**Dichiarazione di collaudo funzionale ai sensi dell'Art.  
25, comma 8, della L.R. n. 3/2000 e ss.mm.ii.**

**Eco Martini A&G srl**

Valdagno, 07/12/2023

Figura 4. Schema acque realizzato: in blu le modifiche rispetto al progetto approvato

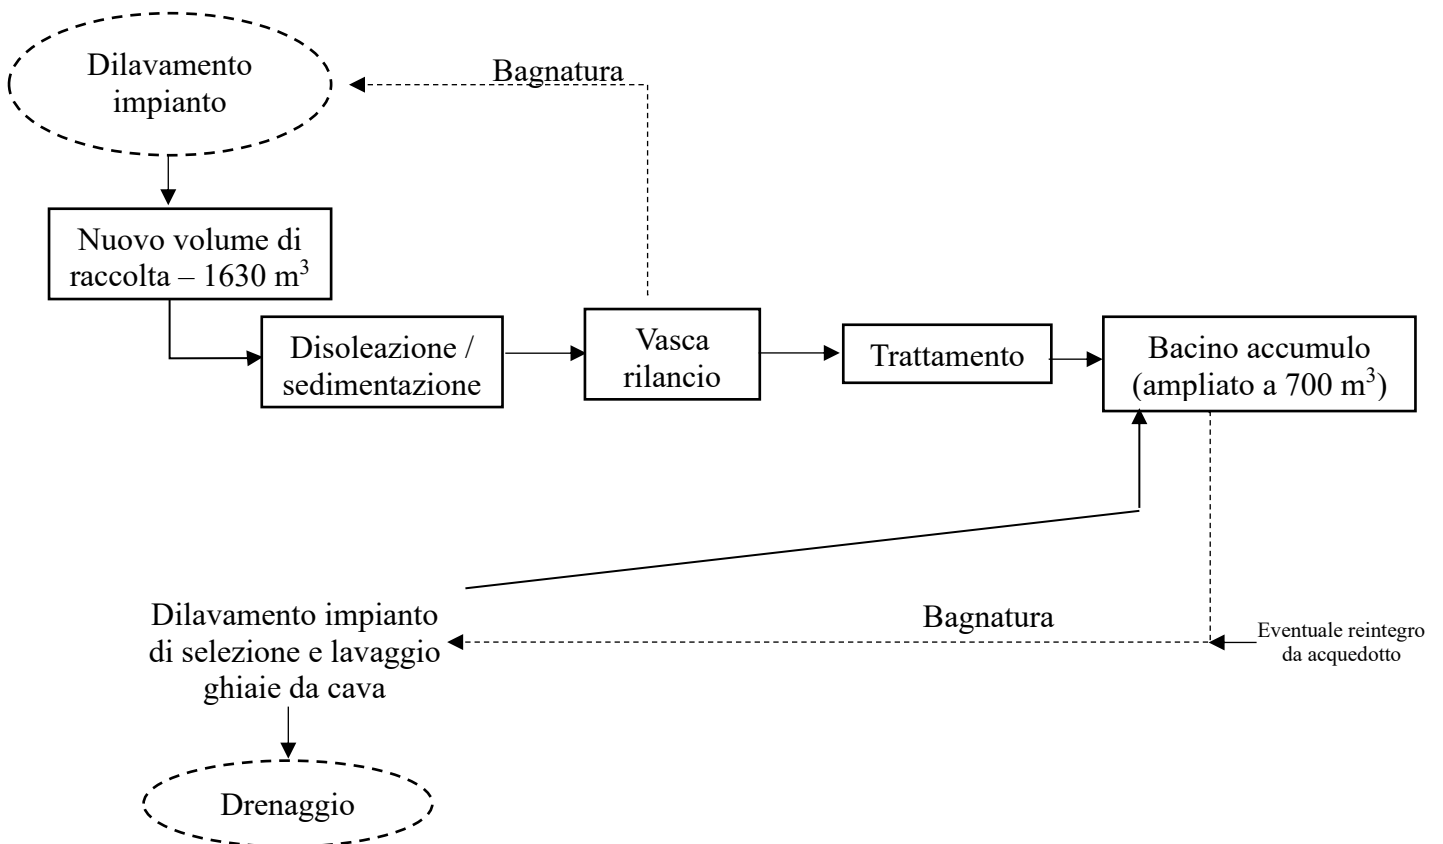
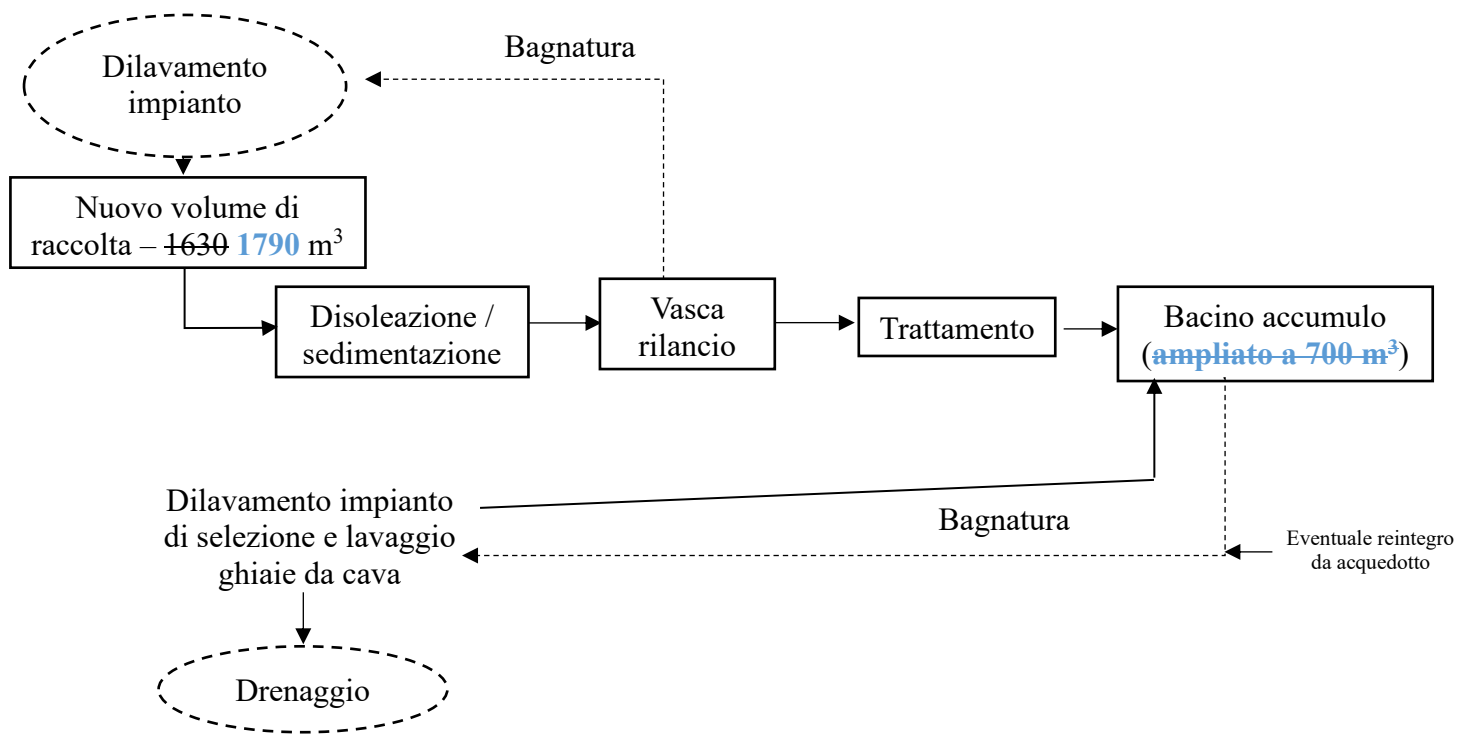
Il sistema di raccolta acque realizzato risulta diverso da quello approvato; si allega alla Tav. 2 la planimetria degli scarichi realizzata. Ciò emerge anche dalla documentazioni di fine lavori inviata via pec dalla ditta in data 25/05/2023.

In particolare, rispetto al progetto approvato, ferma restando la superficie totale dell'impianto di trattamento rifiuti pari a 7.350 m<sup>2</sup>, è stata modificata la morfologia prevista per le pavimentazioni, nel seguente modo:

Inoltre l'invaso di raccolta acque è stato realizzato senza l'estensione dell'attuale bacino di raccolta.

Si evince che è stata pavimentata una superficie superiore rispetto a quella del progetto approvato, a discapito di una minore superficie non pavimentata. Di conseguenza, il dimensionamento della profondità della posa della guaina prevista nel progetto approvato, non è più idoneo a garantire l'adeguato volume di accumulo delle acque pluviali (in quanto appunto è stata realizzata una superficie a guaina inferiore rispetto al progetto approvato).

si conclude che quanto realizzato assicura il medesimo livello di protezione ambientale rispetto al progetto approvato. Pertanto si ritiene che la modifica apporta sia non significativa.

Figura 5. Stratigrafia dell'invaso realizzato

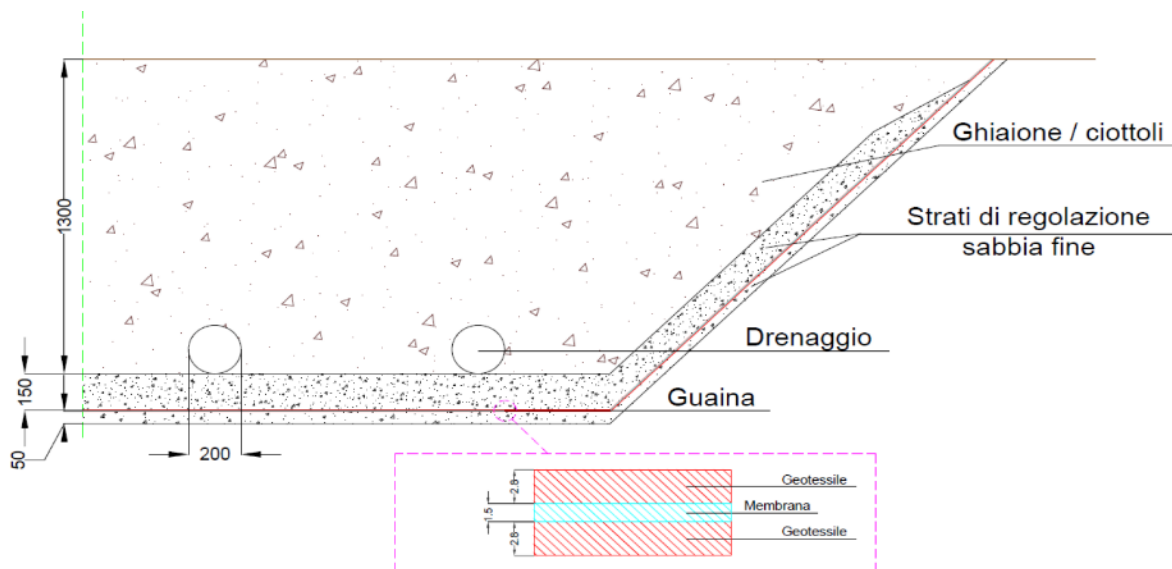
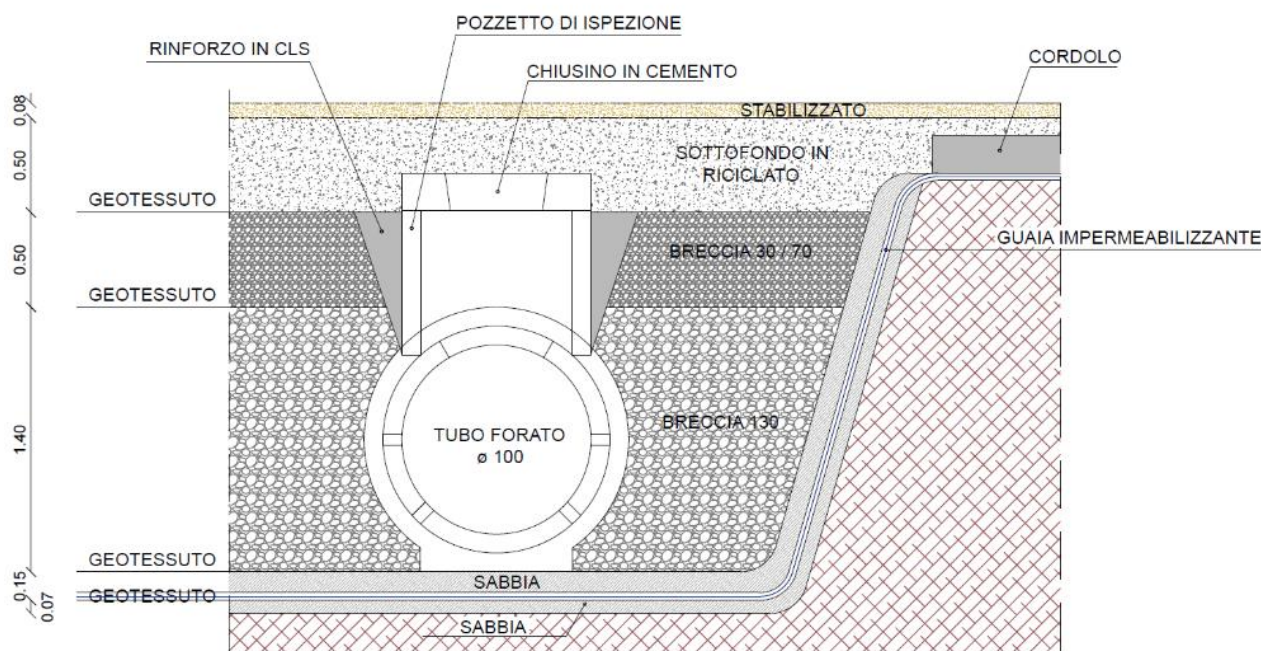
Il volume di invaso è stato quindi realizzato posando 24 tubazioni di diametro 1 m e lunghe 22 m, al di sopra della membrana, che a sua volta è stata posata ad una quota inferiore rispetto al progetto approvato, e pari a 2 m. Si riporta in Figura 5 la rappresentazione della stratigrafia in scala dell'invaso realizzato.

Risulta quindi che il volume totale dell'invaso realizzato è pari 1790 m<sup>3</sup>.

Figura 6. Previsione dell'andamento nel tempo della pioggia per un evento con tempo di ritorno di 50 anni

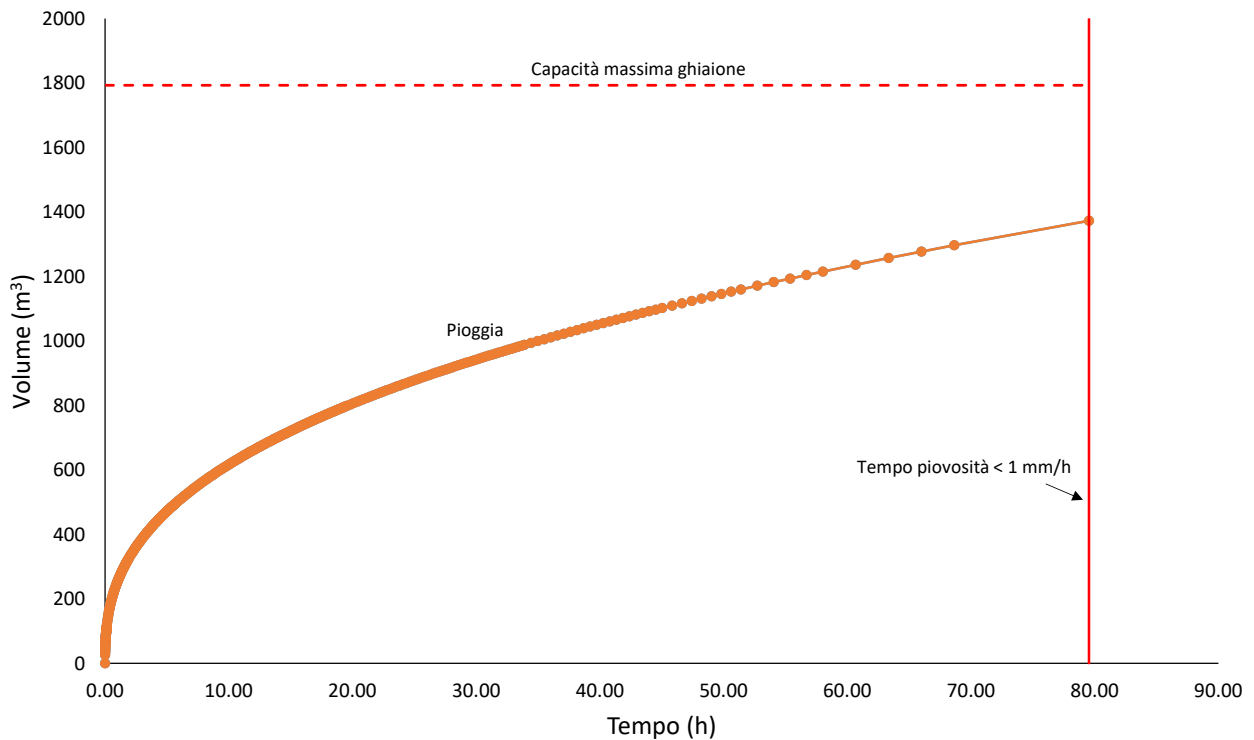
Risulta che il volume massimo di pioggia indicente sull'intera area è calcolato in 1370 m<sup>3</sup>, superiore ai 1790 m<sup>3</sup> realizzati.
